**OGGETTO:** Comune di Petacciato - Codice Rendis 14IR097/G1 - 14IR529/G1 - 14IR530/G1 - 14IR531/G1 – Intervento di consolidamento idrogeologico interessante il versante nord-est a valle dell'abitato – 4 lotti – Importo intervento € 40.599.460,00 - Progetto definitivo - Indizione di conferenza di servizi decisoria

Risposta a nota prot. 1631 del 29-01-2024; prot. 19778 del 31-12-2024.

MOLISE		MOLISE	
ACQUE		ACQUE	
Comune di: Petacciato		ACQUEDOTTO MOLISANO CENTRALE	
c/da Pozzo del Demanio – Marinella		tratto nodo 334 – nodo 364	
STRALCIO PLANIMETRICO		Ditta: Commissario di Governo	
data, 16 gennaio 2025		Richiesta concessione	
Il responsabile dell'ufficio geom. Michele Di Bernardo (documento firmato digitalmente)		Il responsabile dell'ufficio geom. Michele Di Bernardo (documento firmato digitalmente)

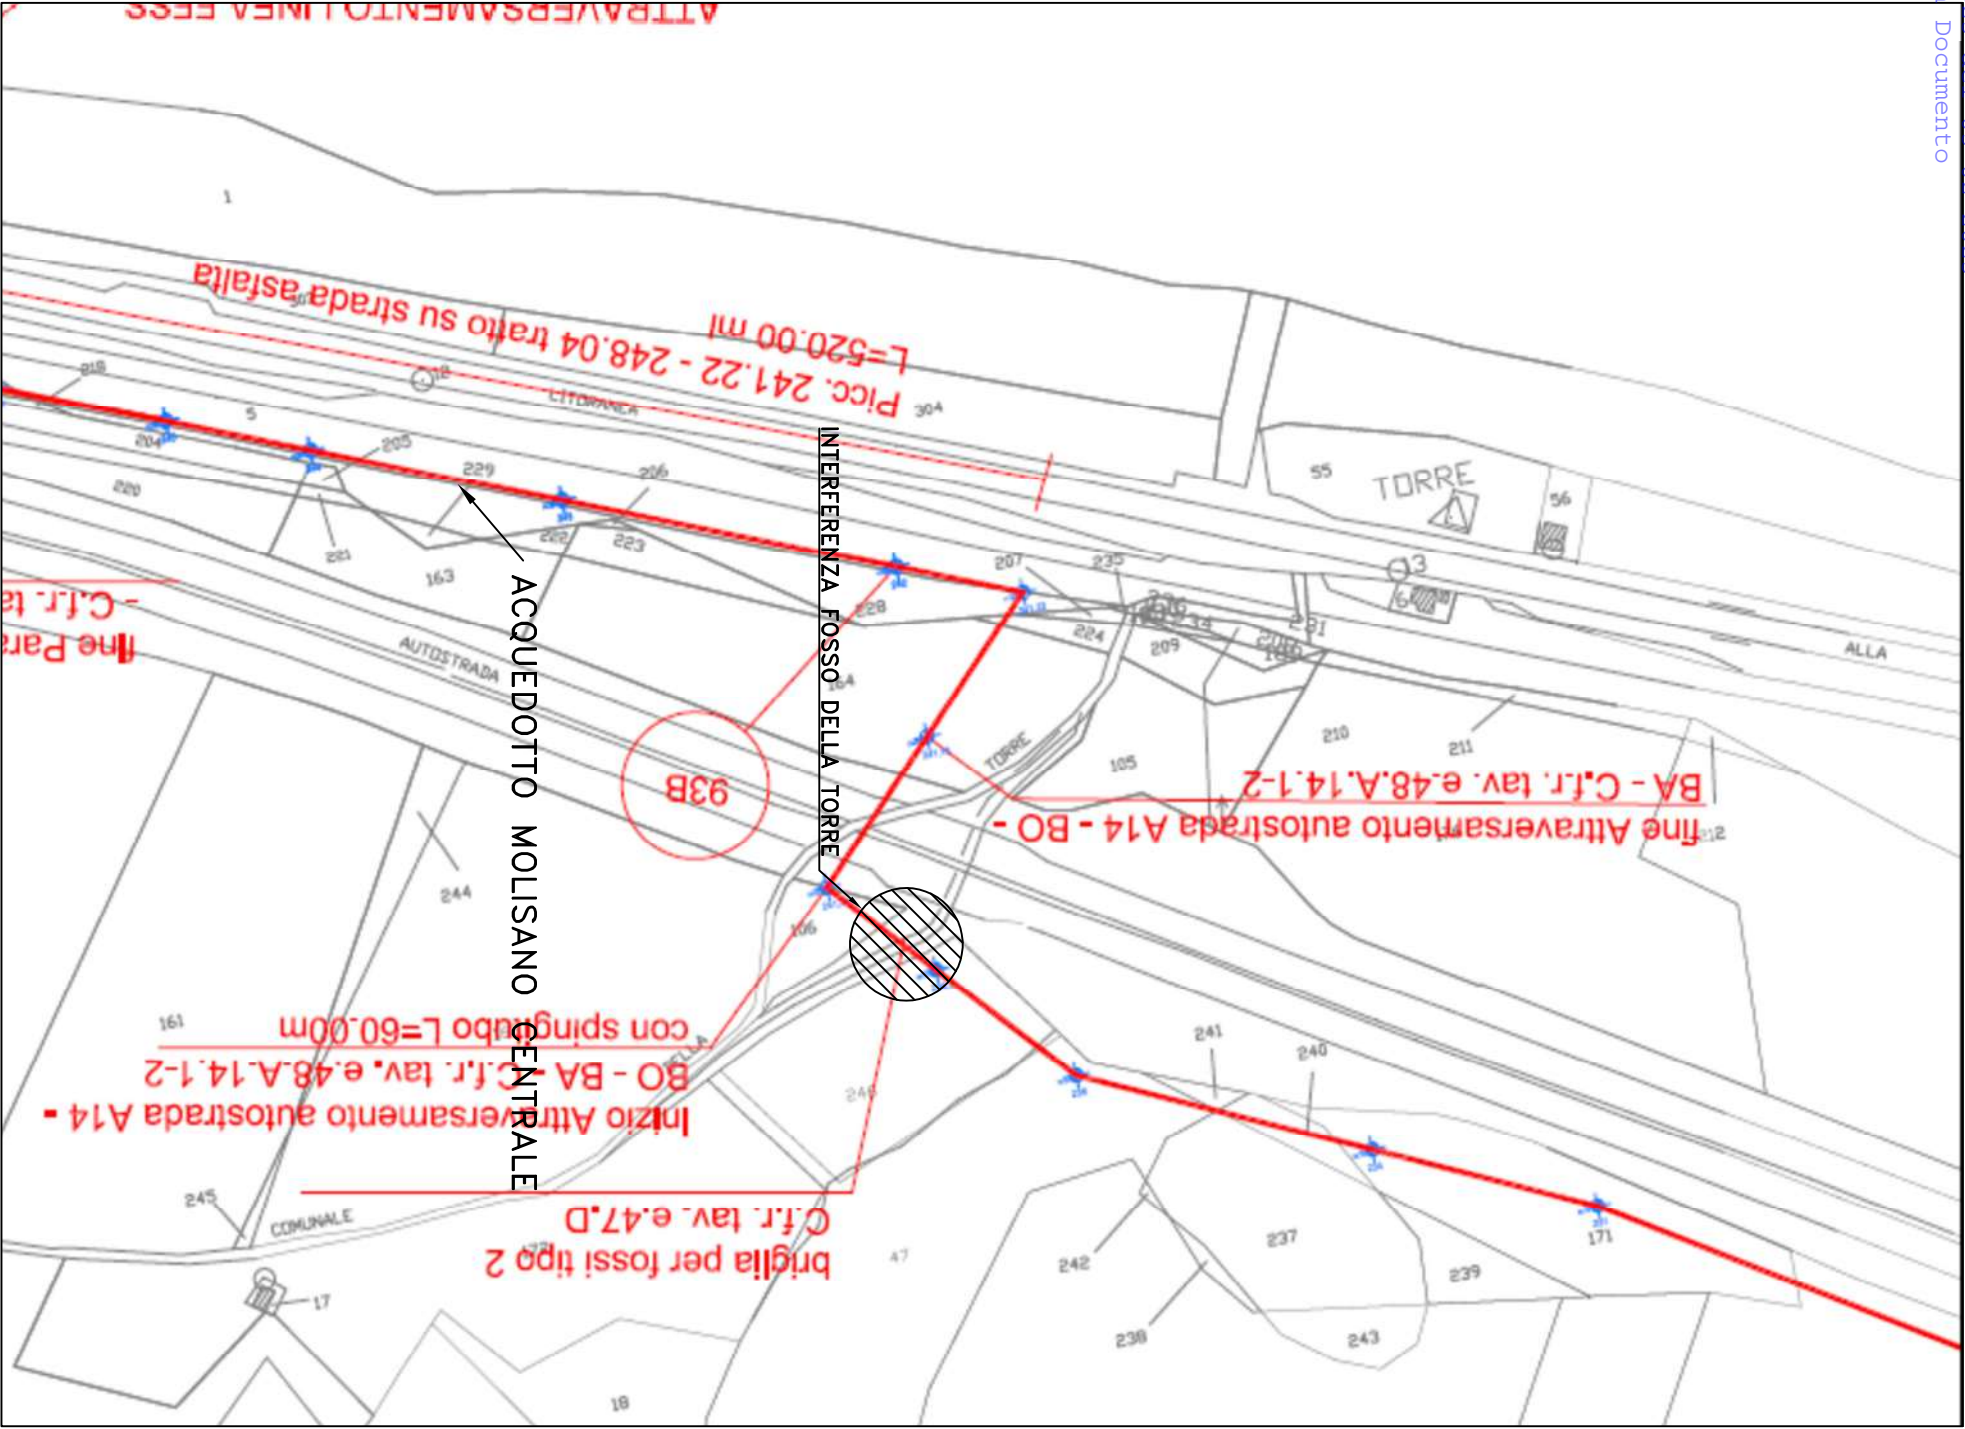
La sistemazione idraulica dei fossi in agro del comune di Petacciato alla contrada Pozzo del Demanio – Marinella interseca la condotta in acciaio DN 350 - parte dello schema acquedottistico “Acquedotto Molisano Centrale” nel tratto Nodo 93A – Nodo 56A (serbatoio Petacciato Marina) – nei punti indicati nell'allegato stralcio planimetrico di seguito descritti:

condotta in acciaio DN 350 posta ad una profondità di circa cm 70 in prossimità del Fosso Cacchione. È fatto divieto modificare la quota attuale del terreno

condotta in acciaio DN 350 posta ad una profondità di circa cm 60 in prossimità del Fosso dei Lupi. È fatto divieto modificare la quota attuale del terreno

condotta in acciaio DN 350 attraversamento evidenziato nella tav. E.47.D allegata. – È fatto divieto modificare l'attuale stato dei luoghi.
